OSTRAVSKÁ UNIVERZITA

„Výstavba nového kampusu na Černé louce – Univerzitní zázemí sportu a behaviorálního zdraví a Nová budova fakulty umění“

VYSVĚTLENÍ, ZMĚNA NEBO DOPLNĚNÍ ZADÁVACÍ DOKUMENTACE

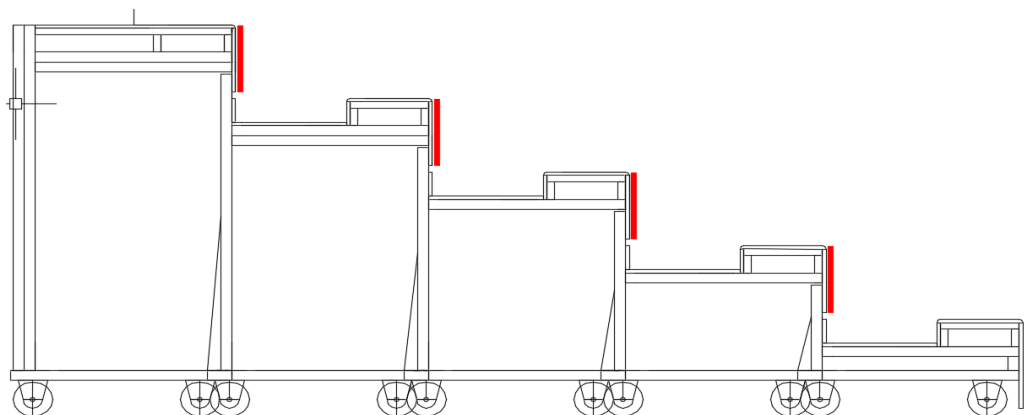
V části R2-Univerzitní zázemí sportu a behaviorálního zdraví - nadzemní část, jsou ve výpise zámečnických výrobků uvedeny mobilní tribuny Z01/9 a Z01/10, v jejichž popisu je uvedeno: „Sedáky a opěradlo-celobukové překližované desky složené ze 13 vrstev bukových dýh impregnovaných speciálními roztoky.... Svislá čela opěrek perforovaná-čtvercový otvor 25x25mm.“

Dle schématického obrázku, který je přiložen k popisu mobilních tribun zde žádná opěradla, ani opěrky nejsou.

Dovolujeme si požádat o vysvětlení tohoto rozporu.

Zadavatel uvádí, že na mobilních tribunách opěradla ani opěrky nejsou. Opěradlem (opěrkou) byla v dokumentaci myšlena svislá čelní deska, která tvoří po složení tribuny rovnou plochu. Tato deska je perforovaná s čtvercovými otvory viz schéma.

Obr. č. 24 - trapézový plech 150/280 dle výkresů č. 214, 215, 218, 219 pro 3.NP a 4.NP objektu „B“

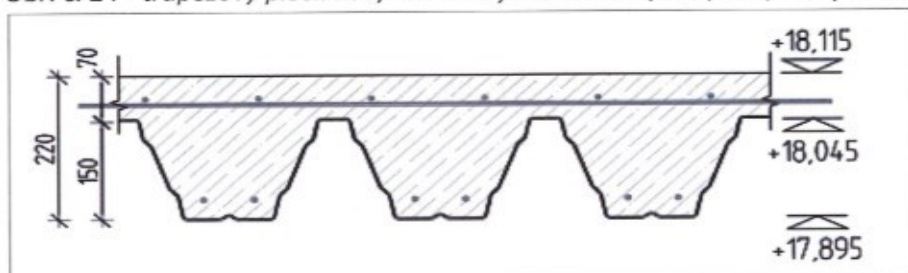
Položku č. 72 dle slepého rozpočtu nemůžeme dohledat v projektové dokumentaci. Tento trapézový plech je sice obsažen ve výkresu č. 203 pod položkami č. 35 a 48 jako dobetonávky dilatačního celku „B“ v 3.NP a 4.NP, ale ve výkresech těchto konstrukcí (výkresy č. 214, 215, 218, 219) není o tomto trapézovém plechu žádná zmínka. V těchto výkresech je zobrazen a zmíněn pouze trapézový plech 150/280, viz. obr. č. 24. Žádáme zadavatele o informaci, kde se nachází v zadávací dokumentaci tento trapézový plech. Zároveň žádáme o přesnou specifikaci tohoto trapézového plechu (chybí údaj o šířce vlny).

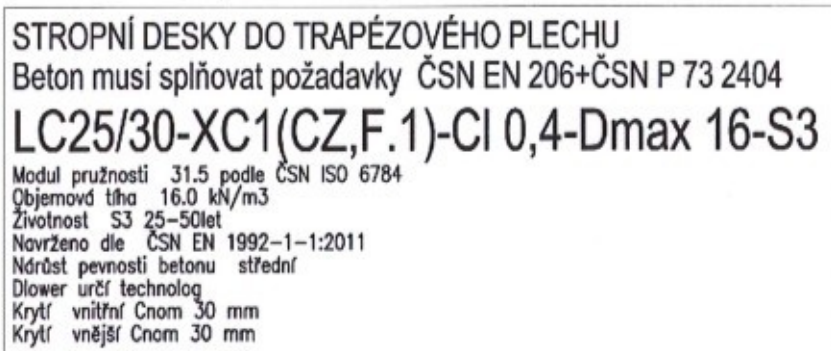
Položky č. 73 a 75 slepého rozpočtu jsou položky určené pro podepření klasického stropního bednění. Ve slepém rozpočtu se ale nachází také ztracené bednění z trapézového plechu (pol. č. 72) v ploše 4 128 m². K tomuto bednění nemůžeme dohledat položku pro podpěrnou konstrukci. Žádáme zadavatele o vysvětlení, případně upřesnění, kde ve slepém rozpočtu se nachází položka pro podpěrnou konstrukci ztraceného bednění z trapézového plechu.

Zadavatel sděluje, že trapézové plechy jsou dimenzované tak, aby nebylo nutno při betonáži provádět podpěrnou konstrukci.

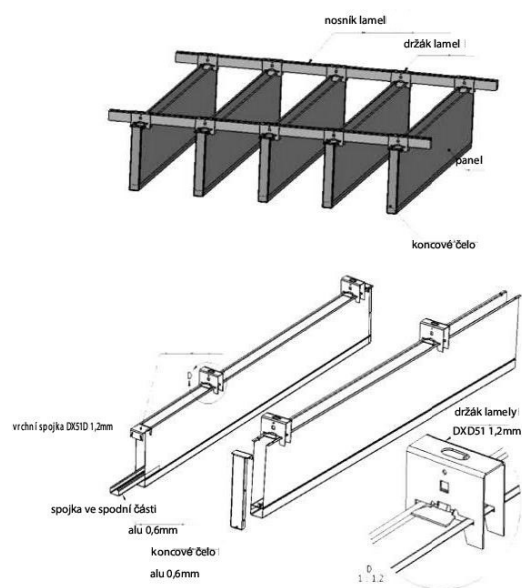
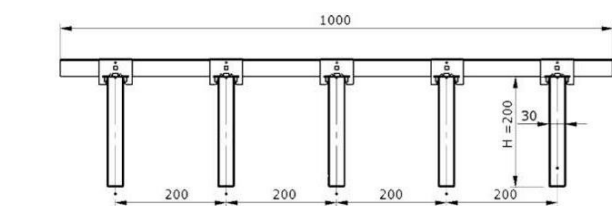
Vertikální lamelové podhledy-chybí bližší specifikace. Specifikace ve výpisu standardů je nedostatečná. Ve výkresu podhledů je tento podhled pouze schematicky, chybí řezy, rozkreslení podhledů, referenční výrobek. Není uvedena požadovaná barva podhledů a nosného roštu, nejsou dostatečně specifikovány technické a kvalitativní požadavky a doplňkové prvky podhledu (např. víčka lamel, otvory pro technologická zařízení atd.).

Žádáme zadavatele o přesnější specifikaci těchto lamelových podhledů (např. uvedením referenčního výrobku).

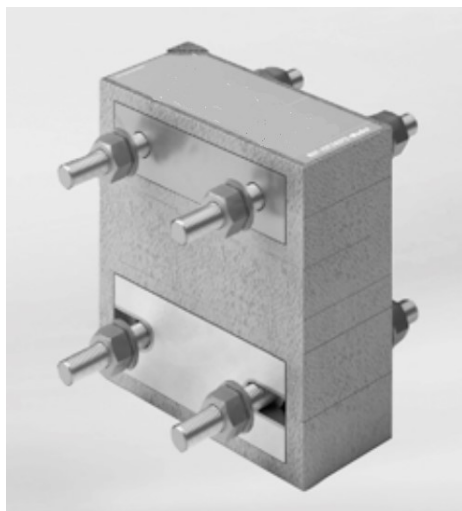
Položka č. 979 - distanční přerušení tepelného mostu-v zadávací dokumentaci nemůžeme dohledat specifikaci tohoto výrobku. Žádáme zadavatele o upřesnění požadované položky ze slepého rozpočtu.

Zadavatel uvádí, že specifikace položky č. 979 je znázorněna ve výkrese č. 415 detail F. V projektu je uvažováno se systémovým řešením (ocel-ocel), kdy vložený prvek s tepelnou izolací přenáší zatížení přes ocelové prvky.
